**Avis de la Mission régionale d'autorité environnementale
de la région Nouvelle-Aquitaine
sur le projet de révision allégée n°2 du plan local d'urbanisme
de la commune de Bessines
portée par la communauté d'agglomération du Niortais (79)**

n°MRAe 2022ANA54

dossier PP-2022-12339

Porteur du Plan : communauté d'agglomération du Niortais

Figure n°4 : Schéma d'organisation des flux dans le périmètre de projet (source : annexe au rapport de présentation, p. 29)

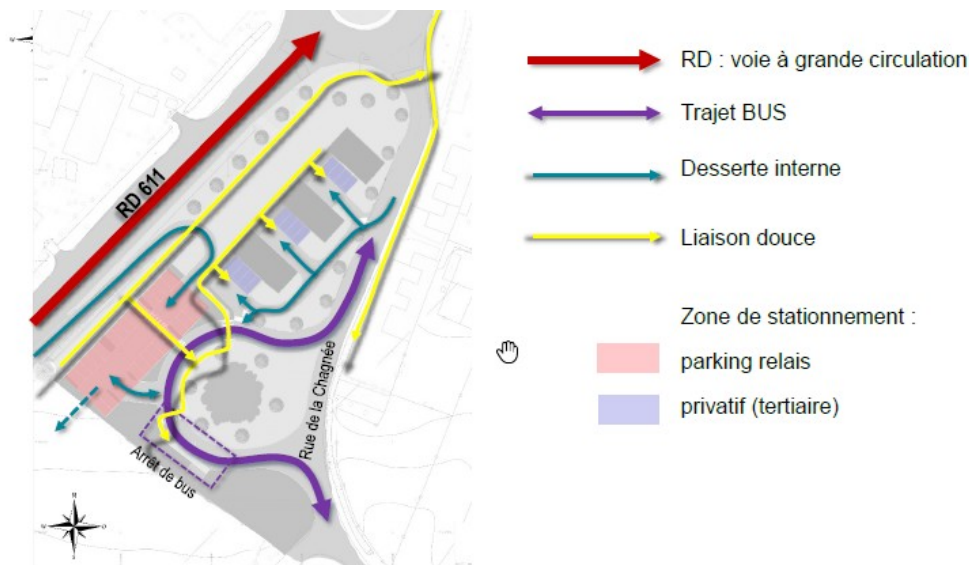
D'après le rapport, ce scénario offre une meilleure gestion des déplacements tout en permettant une bonne insertion paysagère des constructions. Selon le dossier, il est attendu que le parking relais et l'arrêt de bus favorisent le report modal et fasse ainsi baisser l'usage de la voiture à l'intérieur de l'agglomération Niortaise. Le rapport ne donne toutefois pas d'objectif chiffré en termes de report modal.

La MRAe recommande de préciser les estimations quantitatives des flux générés par le projet, de fixer un objectif de report modal et d'intégrer au dispositif de suivi du PLU un indicateur relatif à l'intensité du trafic à l'intérieur de la zone agglomérée de façon à mesurer les effets de ce projet, et le cas échéant à mettre en place des mesures correctives.

Le scénario présenté induit en outre une augmentation du trafic dans la rue de La Chagnée. Cette augmentation sera potentiellement génératrice de nuisances pour les habitations situées le long de cette rue, qui se situent déjà dans la bande de nuisances sonores de 75 mètres.

La MRAe recommande à la collectivité de préciser les mesures d'évitement et de réduction des nuisances sonores qui peuvent être mises en œuvre, ou qui l'ont déjà été (par exemple création d'un passage à vitesse réduite ou accompagnement des particuliers pour des travaux d'isolation acoustique).
